Réf. de la FSN : COBE 2991 FA57

Notification de sécurité urgente

**Alerte de sécurité volontaire concernant la qualité du kit de traitement du sang COBE
2991**

Figure 1 : Joint rotatif avec BONNES liaisons

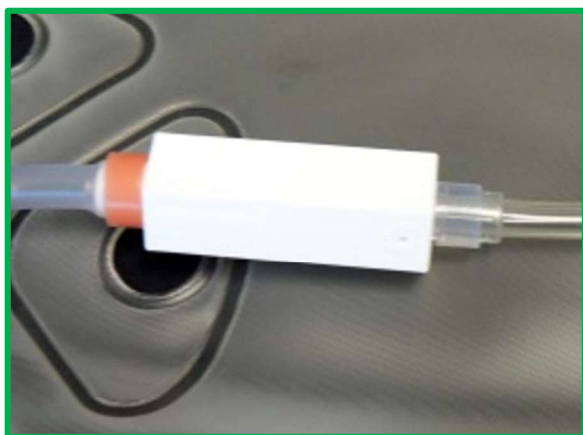
- Les tubulures des deux côtés du joint rotatif doivent être exempts de trous/déchirures, de vides dans la liaison et de fuites (Figure 2).
- Tenir l'ensemble à usage unique de manière à ce que la poche de traitement soit suspendue, puis tourner doucement la poche. Elle doit tourner librement autour du joint rotatif (Figure 1 : **Joint rotatif** avec BONNES liaisons Figure 2 : **Le joint** rotatif doit se déplacer librement). S'assurer que l'on n'entend pas de grincement ou de claquement pendant la rotation.
- Examiner attentivement la tubulure au niveau du collier orange pour vérifier qu'il n'y a pas de vide ou de fuite dans la liaison. La Figure 3 illustre un vide sous le collier orange. **REMARQUE : NE PAS décoller, manipuler ou déplacer le collier orange pendant l'inspection.**

Figure 4 : Récepteur de pointes avec BONNE liaison

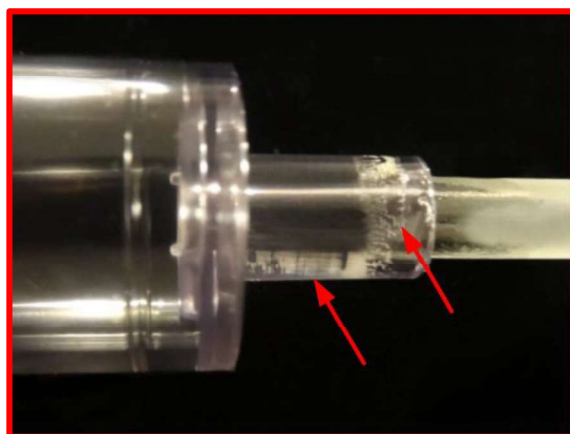
- La liaison entre le récepteur de pointes et la poche de traitement doit être exempte de vides et de fuites, et la liaison ne doit pas être trouble (Figure 4).
